Arkivsak-dok. 23/02910-50
Saksbehandler Petter Rappe

Saksframlegg

Detaljregulering for Brogaten 25, gnr. 203 bnr. 409

Figur 1. Alternative takvinkler illustrert av Egdastrek.

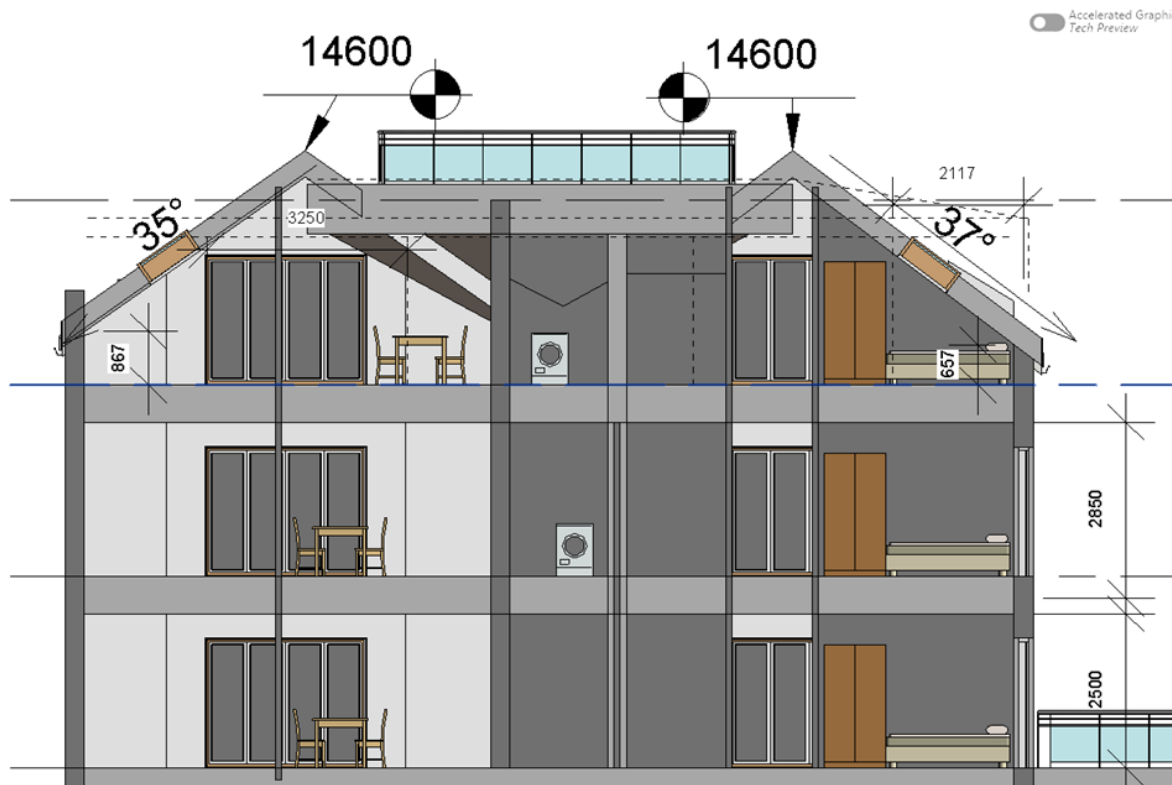
en viktig detalj som vil ha betydning for opplevelsen av fasaden mot elva. Vi kommenterte det heller ikke sist, men på tegningene i illustrasjonsheftet ser det ut til at takvinkelen er noe slakere enn minimumskravet i bestemmelsene på 35 grader. Takvinkel på 35 vurderes som et absolutt minimum og burde primært være økt til f.eks. 37 grader. Uansett forutsettes at tegningene kvalitetssikres, og om nødvendig rettes opp i tråd med minimumskravet slik at det ikke oppstår uklarhet i ettertid. Det forutsettes at maksimal mønehøyde satt til kote +14,6, ikke overskrides.

Det viser seg at takvinkel i brukt i Illustrasjonsprosjektet var 30 grader. Denne er rettet til 35 grader i samsvar med bestemmelsenes § 4.1. Agder fylkeskommune fremholder at 35 grader er absolutt minimum takvinkel og ser med fordel at vinkelen kunne ha vært 37 grader. I illustrasjonen nedenfor er byggene vist med henholdsvis 35 og 37 grader.

Ved å sette forskjellig takvinkel på de to enhetene viser figuren viser visuelt forskjellen på 35 og 37 grader og konsekvensen det får for de to aktuelle leilighetene i toppetasjen. Takvinkel 35 grader vil resultere i en knevegg på 867 mm. Tilsvarende vil en takvinkel på 37 grader resultere i en knevegg på 657 mm. Begge tilfellene vurderes som funksjonelle, men vil legge forskjellige føringer for hvordan de aktuelle rommene kan møbleres. Agder fylkeskommune har også signalisert at det kunne være aktuelt med forskjellig takvinkel på de to delene av bygget. Det ville gi et mindre statisk uttrykk ved at byggene blir kopier av hverandre slik det inntil nå er presentert. I tilfellet bør den del av bygget som ligger

Ettersom en takvinkel på 35 grader har blitt lagt til grunn for planforslaget så langt og er akseptert av Agder fylkeskommune, innstilles det ikke på å gjøre endringer i minimumskravet for takvinkel.
